內政部營建署 函

主旨：檢送103年3月10日研商建築技術規則建築設計施工編日照
檢討法規修正事宜第4次會議紀錄乙份，請 查照。

研商建築技術規則建築設計施工編日照檢討法規修正事宜

第 4 次會議紀錄

第40條 圖40-(4)

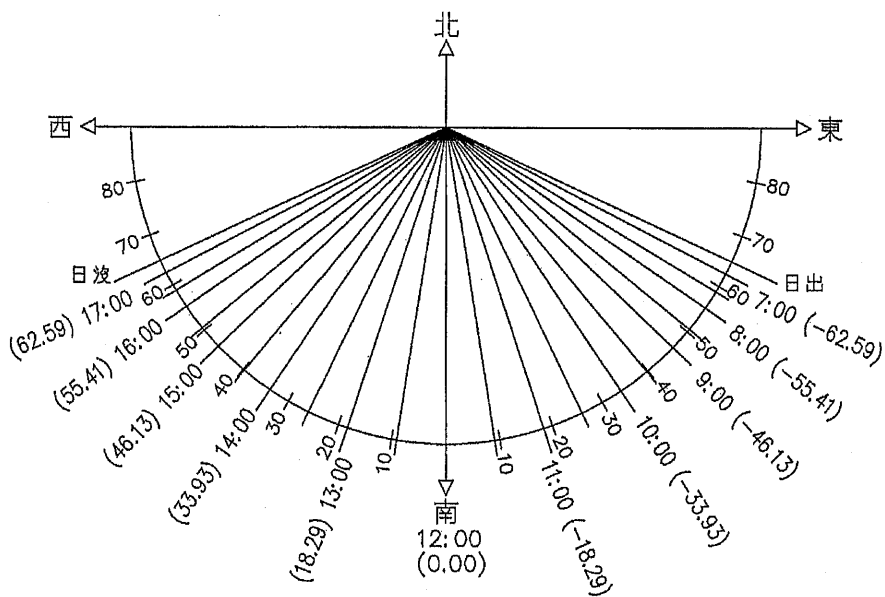
就第40條之1圖40-(6)所示之開窗法線與北向夾角 27° ，其由來可從第40條圖40-(4)之冬至日太陽方位角圖可知，冬至日早上7點及17點太陽之方位角分別為正負 62.59° ，取整數換算開窗法線與正北向(90°)夾角，只要達到約 27° 即可獲得日照。

角圖，冬至日上午七時及下午五時太陽之方位角分別為正負六十二點五九度，取整數為六十三度換算，其居室之窗開窗法線與正北向(九十度)之夾角，只要達到約二十七度(九十度減六十三度等於二十七度)以上即可獲得日照，爰規定其居室之開窗法線與北向之夾角應在二十七度以上。另參考住宅法第三十四條訂定之基本居住水準，以家戶人口四人為例計算，每家戶最小居住樓地板面積為三〇點一二平方公尺，爰建議住宅單位在樓地板面積(不含公共服務空間、停車空間、樓梯間及屋頂突出物)四十平方公尺以下得免檢討。

第40條 圖40-(5)

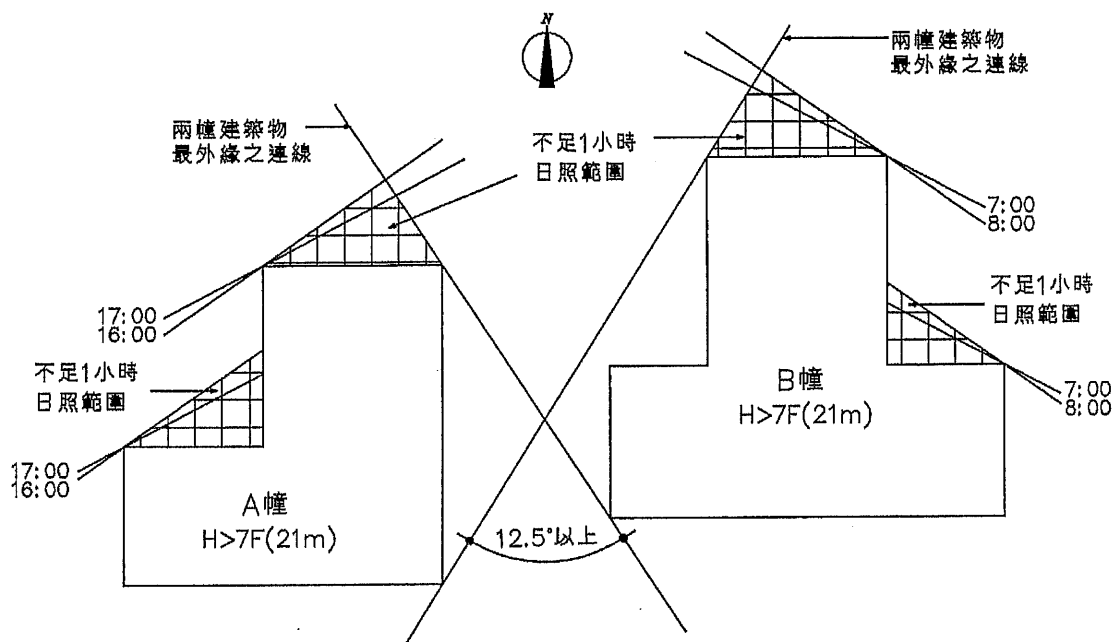
就第 40 條圖 40-(5) 所示之兩幢分開檢討部份，仍宜以包含未計入建築面積之陽臺、雨遮、花臺、外露樑柱等之建築物最外緣進行檢討較為合理。另有關兩棟開口連接角度大於 12.5 度之立論，前幾次會議已有說明，主要仍參照周家鵬教授所做研究報告(如條文說明附表)之數據取平均值而來。

商業區在使用上如需考慮鄰近的商業區之日照陰影，法規標準很高，現實上，對於都市南北向如台北市敦化南北路等高度商業化之路線，其日後都市發展將會遭遇嚴峻困難，當然，日照權也很重要，法規宣導期可能需要較長時間，另外，就第 40 條圖 40-(5) 所示一定條件得以兩幢檢討之規定，惟未見於本文條文中，是否適當，宜請再予考量於條文中納入，較為妥適。

- 一、建築技術規則建築設計施工編第 40 條條文及圖例經參考與會人員意見修正文字及圖例如下，其中第 1 項有關日照陰影應檢討範圍，因牽涉土地使用分區層面範圍較廣，爰甲、乙兩案並陳，提送本部建築技術審議委員會審議：

第40條-1 圖40-(6)

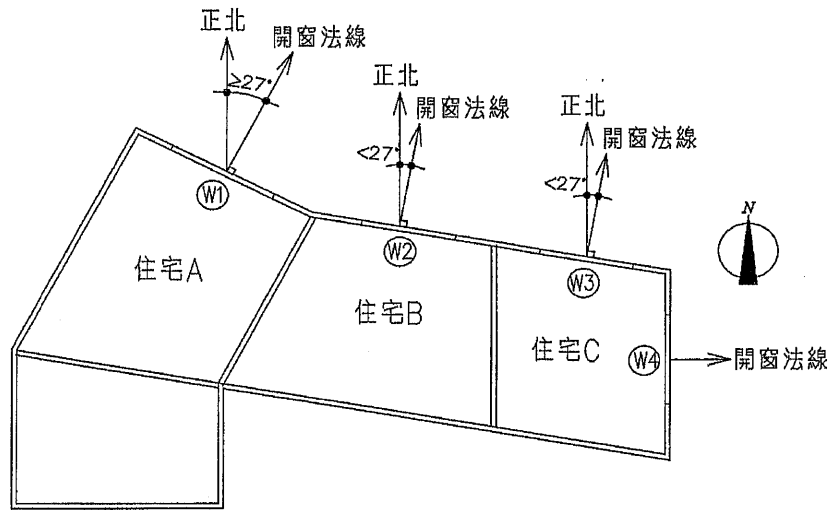
草案條文內容說明中，建築物使用用途為住宅用途者，至少應有一居室之窗配置於東向、南向或西向並可直接獲得日照，何謂東向、南向或西向？條文文字是否會讓人誤以為要開窗要正東、正南或正西向？我們知道開窗一般都不可能開向正東、正南或正西，但是圖例中的 27° 在條文中一點都看不出來，讓人不易解讀，這種文字似乎不妥，是否可以將條文再更明確化說明，或加強圖例？

修正條文	現行條文	說明
<p>第四十條之一 住宅單位至少應有一居室之窗，其開窗法線與北向之夾角在二十七度以上，並可獲得日照。但住宅單位樓地板面積（不含公共服務空間、停車空間、樓梯間及屋頂突出物）四十平方公尺以下者，不在此限。</p>	<p>第四十條 住宅至少應有一居室之窗可直接獲得日照。</p>	<p>一、條次調整 二、台灣各城市主要分佈於北緯二十二度至北緯二十五度範圍，冬季時北向無法獲得直接日照，另參考中央氣象局地方測站五十年（一九六一至二〇一〇年）月平均氣溫數據，冬季月份月平均氣溫偏低，考量居住健康及冬季日照需求，建議建築物使用用途為住宅時，至少應有一居室之窗面向東向、南向或西向，以獲得日照，又依據北緯二十三點五度之冬至日太陽方位</p>
